資料2-別添2 設定根拠に関する説明書（別添）

資料 7-3-3 直流 125V 充電器（3系統目）の耐震性についての計算書

補足-4 125V系蓄電池（3系統目）の負荷切り離し及び給電操作手順について

補足-9 所内常設直流電源設備（3系統目）の電線路について

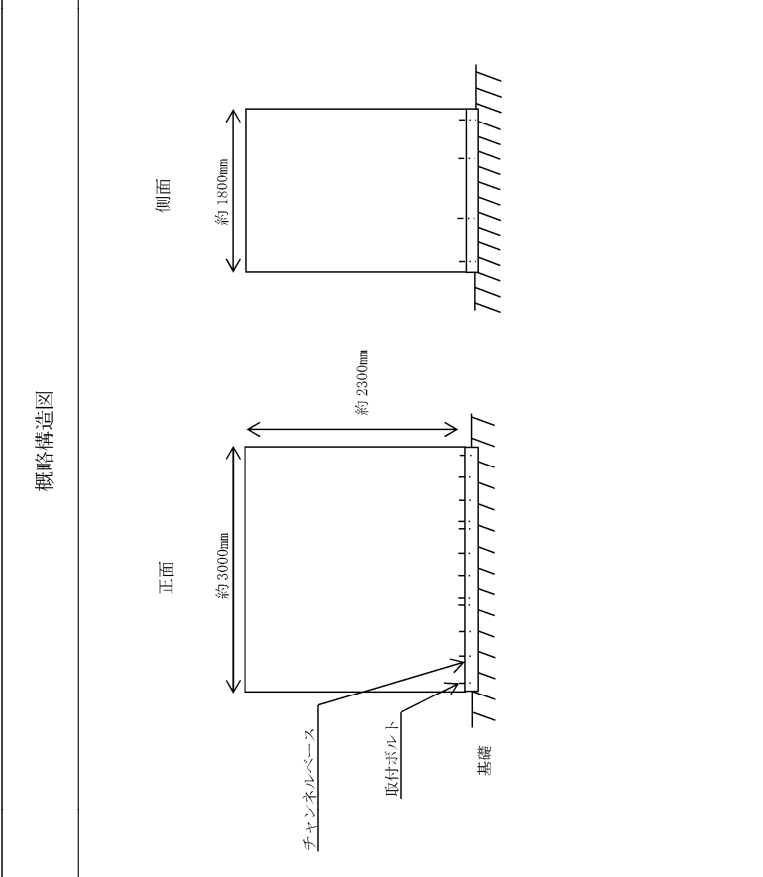
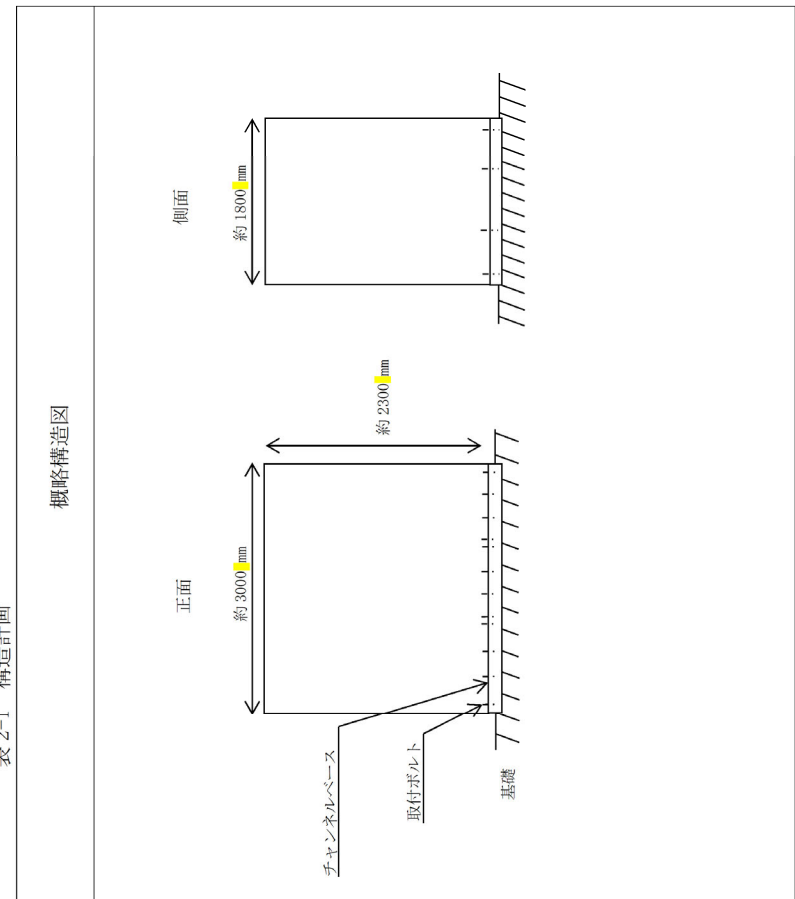
修正前 (2023年8月31日申請)	修正後	修正理由								
<p style="text-align: center;">NT2 設① 資料 7-3-3 R0</p> <p style="text-align: center;">表 2-1 構造計画</p> <table border="1" style="width: 100%; border-collapse: collapse;"> <thead> <tr> <th colspan="2" style="text-align: center;">計画の概要</th> </tr> </thead> <tbody> <tr> <td style="width: 50%; vertical-align: top;"> <p><b>基礎・支持構造</b></p> <p>直流 125V 充電器（3系統目）は、基礎に埋め込まれたチャンネルベースに取付ボルトで設置する。</p> </td> <td style="width: 50%; vertical-align: top;"> <p><b>主体構造</b></p> <p>直立形（鋼材及び鋼板を組み合わせた自立閉鎖型の盤）</p> </td> </tr> </tbody> </table> <div style="text-align: center; margin-top: 20px;"> <p>概略構造図</p>  </div> <p style="text-align: center;">2</p>	計画の概要		<p><b>基礎・支持構造</b></p> <p>直流 125V 充電器（3系統目）は、基礎に埋め込まれたチャンネルベースに取付ボルトで設置する。</p>	<p><b>主体構造</b></p> <p>直立形（鋼材及び鋼板を組み合わせた自立閉鎖型の盤）</p>	<p style="text-align: center;">NT2 設① 資料 7-3-3 R0</p> <p style="text-align: center;">表 2-1 構造計画</p> <table border="1" style="width: 100%; border-collapse: collapse;"> <thead> <tr> <th colspan="2" style="text-align: center;">計画の概要</th> </tr> </thead> <tbody> <tr> <td style="width: 50%; vertical-align: top;"> <p><b>基礎・支持構造</b></p> <p>直流 125V 充電器（3系統目）は、基礎に埋め込まれたチャンネルベースに取付ボルトで設置する。</p> </td> <td style="width: 50%; vertical-align: top;"> <p><b>主体構造</b></p> <p>直立形（鋼材及び鋼板を組み合わせた自立閉鎖型の盤）</p> </td> </tr> </tbody> </table> <div style="text-align: center; margin-top: 20px;"> <p>概略構造図</p>  </div> <p style="text-align: center;">2</p>	計画の概要		<p><b>基礎・支持構造</b></p> <p>直流 125V 充電器（3系統目）は、基礎に埋め込まれたチャンネルベースに取付ボルトで設置する。</p>	<p><b>主体構造</b></p> <p>直立形（鋼材及び鋼板を組み合わせた自立閉鎖型の盤）</p>	<p>③記載の適正化</p> <p>③記載の適正化</p> <p>③記載の適正化</p>

第4-2図 その他発電用原子炉の附属施設 非常用電源設備 その他の電源装置（電力貯蔵装置）の構造図 125V系蓄電池（3系統目）

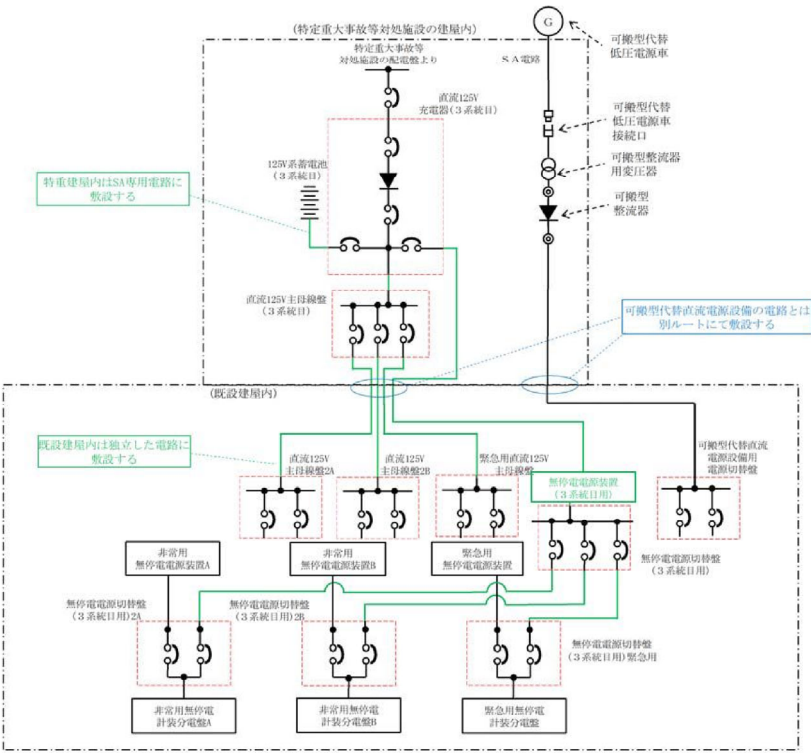
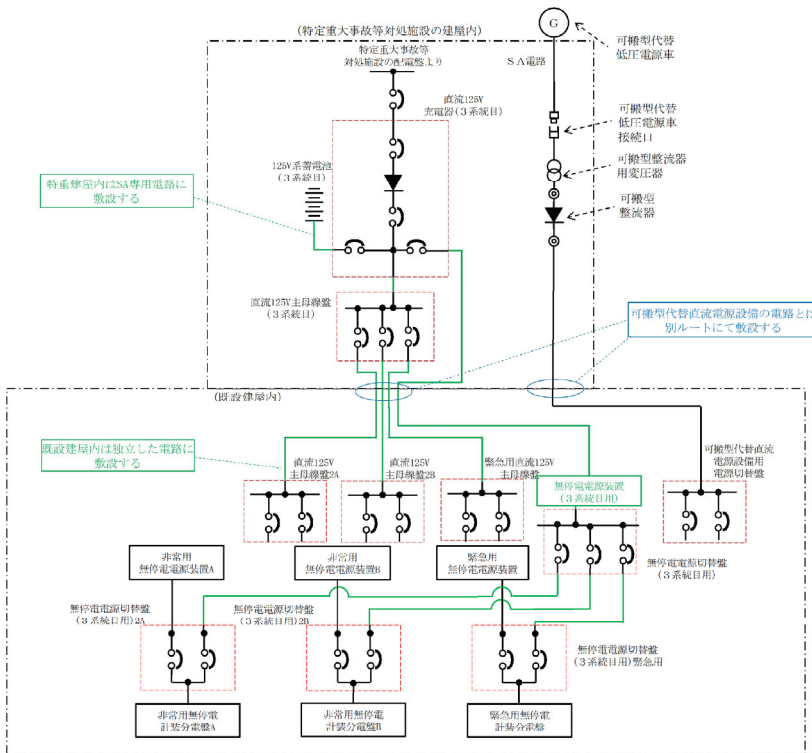
修正前（2023年8月31日申請）	修正後	修正理由																				
 <table border="1" data-bbox="1113 321 1320 646"> <tr> <td>設計及び工事計画認可申請書</td> <td>第4-2図</td> </tr> <tr> <td>東海第二発電所</td> <td></td> </tr> <tr> <td colspan="2">その他発電用原子炉の附属施設 非常用電源設備 その他の電源装置 （電力貯蔵装置）の構造図 125V系蓄電池（3系統目）</td> </tr> <tr> <td>名称</td> <td>3709</td> </tr> <tr> <td colspan="2">日本原子力発電株式会社</td> </tr> </table>	設計及び工事計画認可申請書	第4-2図	東海第二発電所		その他発電用原子炉の附属施設 非常用電源設備 その他の電源装置 （電力貯蔵装置）の構造図 125V系蓄電池（3系統目）		名称	3709	日本原子力発電株式会社		 <table border="1" data-bbox="2347 321 2555 646"> <tr> <td>設計及び工事計画認可申請書</td> <td>第4-2図</td> </tr> <tr> <td>東海第二発電所</td> <td></td> </tr> <tr> <td colspan="2">その他発電用原子炉の附属施設 非常用電源設備 その他の電源装置 （電力貯蔵装置）の構造図 125V系蓄電池（3系統目）</td> </tr> <tr> <td>名称</td> <td>3709</td> </tr> <tr> <td colspan="2">日本原子力発電株式会社</td> </tr> </table>	設計及び工事計画認可申請書	第4-2図	東海第二発電所		その他発電用原子炉の附属施設 非常用電源設備 その他の電源装置 （電力貯蔵装置）の構造図 125V系蓄電池（3系統目）		名称	3709	日本原子力発電株式会社		<p>③記載の適正化</p>

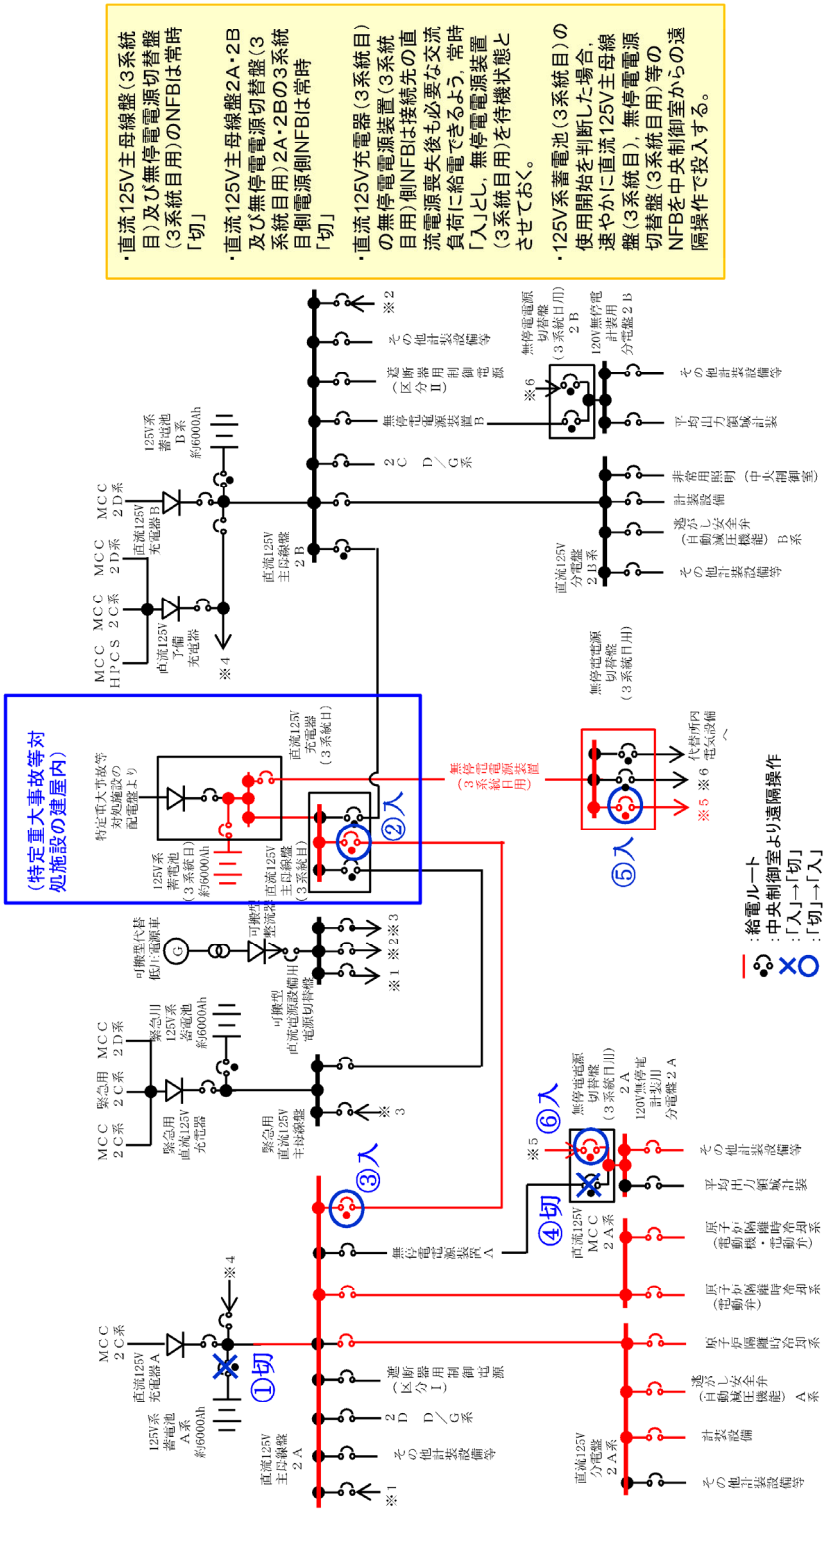
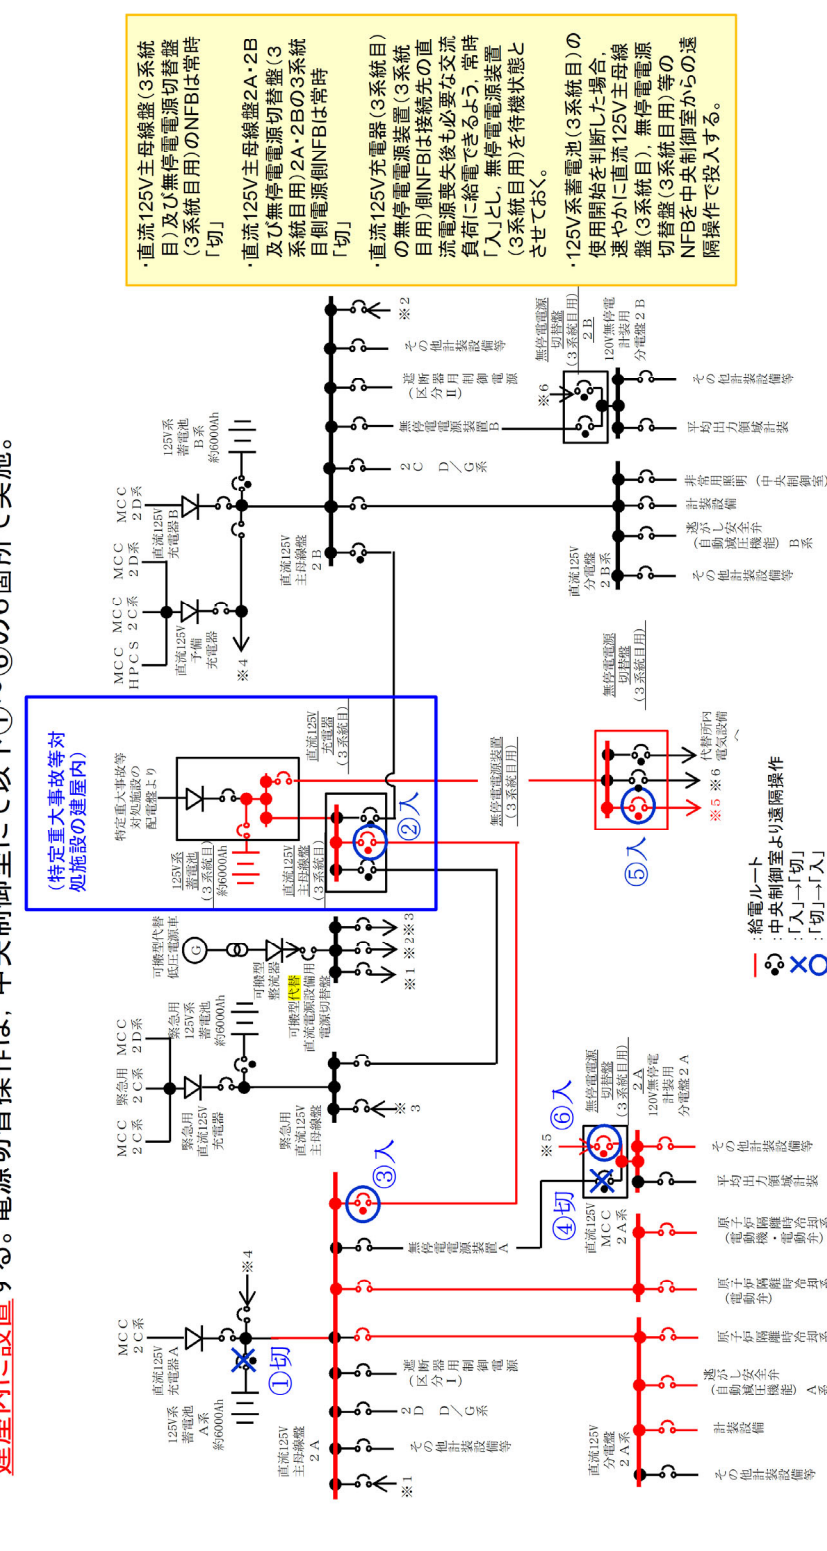
修正前（2023年8月31日申請）	修正後	修正理由
<p>125V系蓄電池（3系統目）の負荷切り離し及び給電操作手順について</p> <p>(1) 技術基準規則における要求事項と負荷切り離しについて 技術基準規則第72条第2項解釈抜粋</p> <div style="border: 1px solid black; padding: 5px;"> <p>2 第2項に規定する「常設の直流電源設備」とは、以下に掲げる措置又はこれと同等以上の効果を有する措置を行うための設備とする。 a) 更なる信頼性を向上するため、<u>負荷切り離し（原子炉制御室又は隣接する電気室等において簡易な操作で負荷の切り離しを行う場合を含まない。）</u>を行わずに8時間、その後、必要な負荷以外を切り離して残り<u>16時間の合計24時間</u>にわたり、重大事故等の対応に必要な設備に電気の供給を行うことが可能であるもう1系統の特に高い信頼性を有する所内常設直流電源設備（3系統目）を整備すること。</p> </div> <p>125V系蓄電池（3系統目）により、24時間にわたって重大事故等の対応に必要な設備に電気の供給を行うことが可能となるよう全交流動力電源喪失から1時間以内に中央制御室において不要な負荷の切り離しを行うこと、また全交流動力電源喪失から8時間後に中央制御室外において不要な負荷の切り離しを行うことで、全交流動力電源喪失から24時間にわたり、125V系蓄電池（3系統目）から電力を供給できる設計としている。</p> <p>全交流動力電源喪失後1時間以内に実施する中央制御室からの遠隔切り離しは、技術基準規則では「負荷切り離し」とみなされないが、8時間以降に実施する現場での切り離しは「負荷切り離し」に該当する。</p> <p>(2) 125V系蓄電池（3系統目）による給電操作手順 a. 非常用所内電気設備への給電 非常用交流電源設備の故障時に可搬型直流電源設備等の準備が完了するまでに、直流125V主母線電圧が所内常設直流電源設備の枯渇等により許容最低電圧値以上を維持できない場合に、所内常設直流電源設備（3系統目）である125V系蓄電池（3系統目）から、24時間にわたり非常用所内電気設備である直流125V主母線盤2A（又は2B）へ給電する。 125V系蓄電池（3系統目）の延命のため、全交流動力電源喪失から1時間経過するまでに、中央制御室において簡易な操作でプラントの状態監視に必要ではない直流125V主母線盤の直流負荷を切り離し、その後、全交流動力電源喪失から8時間経過するまでに、中央制御室外において必要な負荷以外の切り離しを実施することで、24時間にわたり直流125V主母線盤2A（又は2B）へ給電する。</p> <p style="text-align: center;">補4-1</p>	<p>125V系蓄電池（3系統目）の負荷切り離し及び給電操作手順について</p> <p>(1) 技術基準規則における要求事項と負荷切り離しについて 技術基準規則第72条第2項解釈抜粋</p> <div style="border: 1px solid black; padding: 5px;"> <p>2 第2項に規定する「常設の直流電源設備」とは、以下に掲げる措置又はこれと同等以上の効果を有する措置を行うための設備とする。 a) 更なる信頼性を向上するため、<u>負荷切り離し（原子炉制御室又は隣接する電気室等において簡易な操作で負荷の切り離しを行う場合を含まない。）</u>を行わずに8時間、その後、必要な負荷以外を切り離して残り<u>16時間の合計24時間</u>にわたり、重大事故等の対応に必要な設備に電気の供給を行うことが可能であるもう1系統の特に高い信頼性を有する所内常設直流電源設備（3系統目）を整備すること。</p> </div> <p>125V系蓄電池（3系統目）により、24時間にわたって重大事故等の対応に必要な設備に電気の供給を行うことが可能となるよう全交流動力電源喪失から1時間以内に中央制御室において不要な負荷の切り離しを行うこと、また全交流動力電源喪失から8時間後に中央制御室外において不要な負荷の切り離しを行うことで、全交流動力電源喪失から24時間にわたり、125V系蓄電池（3系統目）から電力を供給できる設計としている。</p> <p>全交流動力電源喪失後1時間以内に実施する中央制御室からの遠隔切り離しは、技術基準規則では「負荷切り離し」とみなされないが、8時間以降に実施する現場での切り離しは「負荷切り離し」に該当する。</p> <p>(2) 125V系蓄電池（3系統目）による給電操作手順 a. 非常用所内電気設備への給電 非常用交流電源設備の故障時に可搬型<u>代替</u>直流電源設備等の準備が完了するまでに、直流125V主母線電圧が所内常設直流電源設備の枯渇等により許容最低電圧値以上を維持できない場合に、所内常設直流電源設備（3系統目）である125V系蓄電池（3系統目）から、24時間にわたり非常用所内電気設備である直流125V主母線盤2A（又は2B）へ給電する。 125V系蓄電池（3系統目）の延命のため、全交流動力電源喪失から1時間経過するまでに、中央制御室において簡易な操作でプラントの状態監視に必要ではない直流125V主母線盤の直流負荷を切り離し、その後、全交流動力電源喪失から8時間経過するまでに、中央制御室外において必要な負荷以外の切り離しを実施することで、24時間にわたり直流125V主母線盤2A（又は2B）へ給電する。</p> <p style="text-align: center;">補4-1</p>	<p style="text-align: center;">③記載の適正化</p>

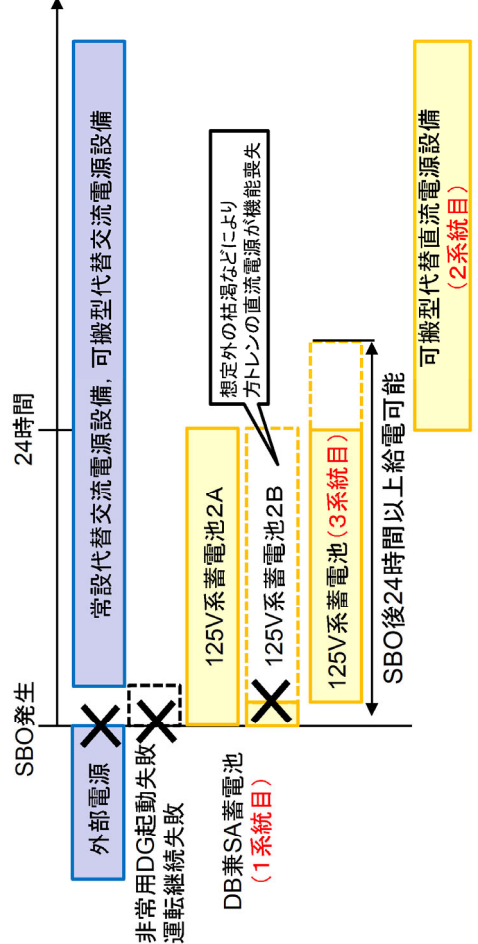
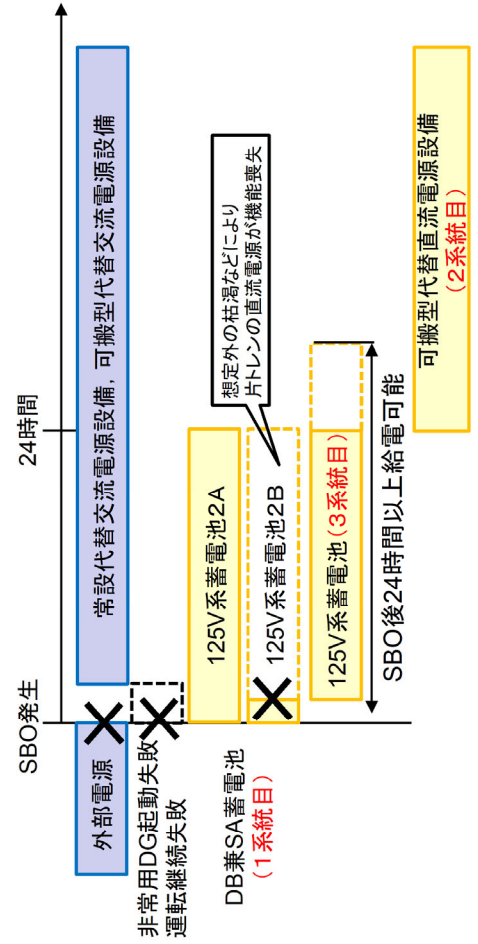
修正前 (2023年8月31日申請)	修正後	修正理由
<p style="text-align: center;">所内常設直流電源設備（3系統目）の電線路について</p> <p>1. 125V系蓄電池（3系統目）の電線路について</p> <p>所内常設直流電源設備（3系統目）は、直流125V主母線盤2A・2Bまでの系統において、独立した電路で系統構成することにより、125V系蓄電池A系・B系から直流125V主母線盤2A・2Bまでの系統、可搬型直流電源設備から直流125V主母線盤2A・2Bまでの系統に対して、独立性を有する設計としている。</p> <p>特定重大事故等対処施設の建屋内及び既設建屋内の125V系蓄電池（3系統目）の電路は、可搬型直流電源設備の電路とは独立した電路で敷設する設計とする。なお、油内包機器近傍のルートは電線管にて敷設する。</p>  <p style="text-align: center;">図1 所内常設直流電源設備（3系統目）概要図（電路）</p> <p style="text-align: center;">補 9-1</p>	<p style="text-align: center;">所内常設直流電源設備（3系統目）の電線路について</p> <p>1. 125V系蓄電池（3系統目）の電線路について</p> <p>所内常設直流電源設備（3系統目）は、直流125V主母線盤2A・2Bまでの系統において、独立した電路で系統構成することにより、125V系蓄電池A系・B系から直流125V主母線盤2A・2Bまでの系統、可搬型<b>代替</b>直流電源設備から直流125V主母線盤2A・2Bまでの系統に対して、独立性を有する設計としている。</p> <p>特定重大事故等対処施設の建屋内及び既設建屋内の125V系蓄電池（3系統目）の電路は、可搬型<b>代替</b>直流電源設備の電路とは独立した電路で敷設する設計とする。なお、油内包機器近傍のルートは電線管にて敷設する。</p>  <p style="text-align: center;">図1 所内常設直流電源設備（3系統目）概要図（電路）</p> <p style="text-align: center;">補 9-1</p>	<p>③記載の適正化</p> <p>③記載の適正化</p>
